NOTITIE

Verzoek tot aanvulling zaaknr. 2024-010234

07-11-2024 - 3^e versie

Figuur 1. Dakrand bijgebouw met kappannen.

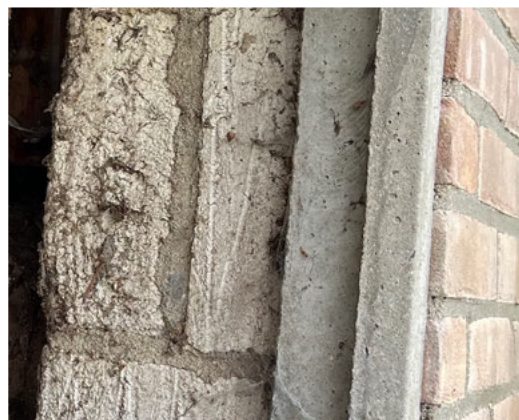
- Uit de quickscan blijkt dat naast de huismus ook de steenuil, steenmarter en gebouwbewonende vleermuizen gebruik kunnen maken van de onderzoekslocatie als nest- /verblijfplaats. Er is alleen onderzoek uitgevoerd naar de huismus. Kunt u dit verder toelichten? Blijkt de locatie toch niet geschikt te zijn voor de genoemde soorten? Zo ja, waar blijkt dit uit?
Er is aanvullend onderzoek gedaan naar vleermuizen en gierzwaluw. Ten tijde van de aanvraag was dit onderzoek nog niet afgerond. De rapportage is bijgevoegd.

De dakrand van het bijgebouw is bereikbaar maar die is van kappannen voorzien die de openingen van de pannen t.p.v. de dakrand afsluiten. Er zijn geen sporen op de gevel en dakrand vastgesteld die wijzen op verblijfplaatsen onder het dak van het bijgebouw zoals veegsporen op de gevel, krassen op verfwerk of opgewipte pannen.

Het dak van het bijgebouw is laag en van kappannen voorzien die de dakrand van de langsgevel afsluiten voor steenuil.
